Detaljplan för fastigheten Mulbetet 21 m.fl. inom Haga/Sandbacka i Umeå kommun, Västerbottens län

Ett förslag till detaljplan för fastigheten Mulbetet 21 m.fl. har upprättats av Umeå kommun, Detaljplanering.

Planen handläggs med standardförfarande och har varit föremål för samråd under tiden 2025-02-28 till 2025-03-21. Samrådsrets, statliga och kommunala instanser, föreningar m.fl. har getts möjlighet att lämna synpunkter på förslaget.

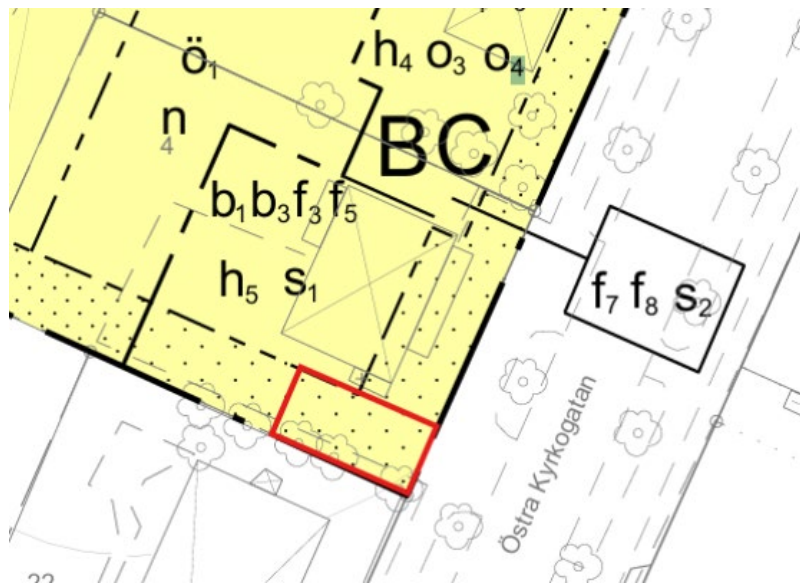
Tekniska nämnden ställer frågan om sopbilen måste passera genom området (infart Östra Kyrkogatan, utfart Krokvägen) eller om sopbilen skulle kunna använda Krokvägen som både in-och utfart och ha möjlighet att vända på området?

Tekniska nämnden föreslår att detaljplanen, för att inte ge förutsättningar till en in- och utfart vid Östra Kyrkogatans södra, idag befintliga, infart vid Mulbetet 4 ges ett infartsförbud. Detta för att boende ska använda den tilltänkta infarten från Krokvägen till det underjordiska garaget. Infartsförbud bör endast omfatta södra delen om tilltänkt bebyggelse på Mulbetet 4 mot Östra Kyrkogatan. Se rödmarkerat område.

Förslagen om renhållningsfordons framkomlighet och tillgänglighet i området bedöms inte kunna tillgodoses då utrymme saknas. Förslaget kommer att utgå från den utförda körspårstudien som ligger till grund för planförslaget.

Ambitionen är att in- och utfart ska ske via Krokvägen. Utfartsförbud kommer inte regleras då planområdet inte omfattas av allmän gata. Reglering sker enligt trafikföreskrifter. Dock regleras ytan i söder med en n2-bestämmelse som reglerar att marken inte får användas som bilparkering eller som en ramp till underjordiskt garage. Detta leder i praktiken till att det inte heller kommer att anläggas någon in- och utfart från underjordiskt garage mot Östra Kyrkogatan.

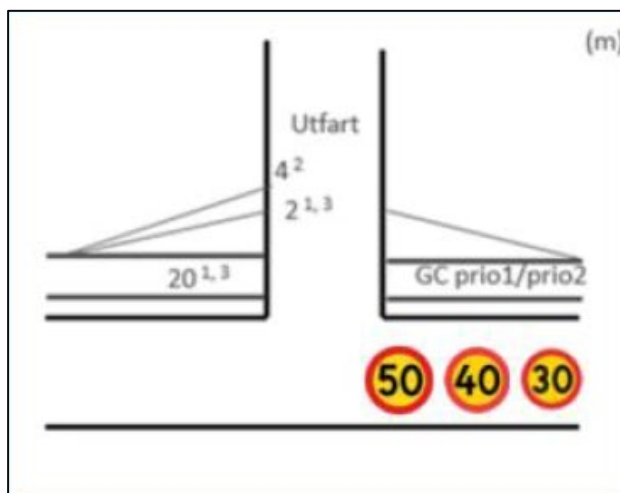
För in- och utfart från Krokvägen som leder till det planerade underjordiska garaget ser Tekniska nämnden helst att utfarten placeras på den norra

delen för att sikten ska förbättras. Då utfarten ligger i en kurva och trafiken kommer öka ser vi ett behov av en förbättrad sikt. Vi förordar därför en sikttriangel med måtten 2 meter in på området och 20 meter norrut längs med Krokvägen, se figur nedan. Mest lämplig placering av in- och utfart är där träden står idag. En normal in- och utfart till bostadsområde är 5,5 meter så det är inte aktuellt att använda hela ytan för in- och utfart. Tekniska nämnden förordar därför att man sätter utfartsförbud på den södra delen av ytan som inte krävs för in- och utfart.

Information om sikttriangel har förts vidare till fastighetsägare. Sådan utfarts exakta position är inget som regleras i planförslaget. Yttrandet om sikt och sikttriangel vid utfart har hörtsammats och illustrationsplanen har uppdaterats.
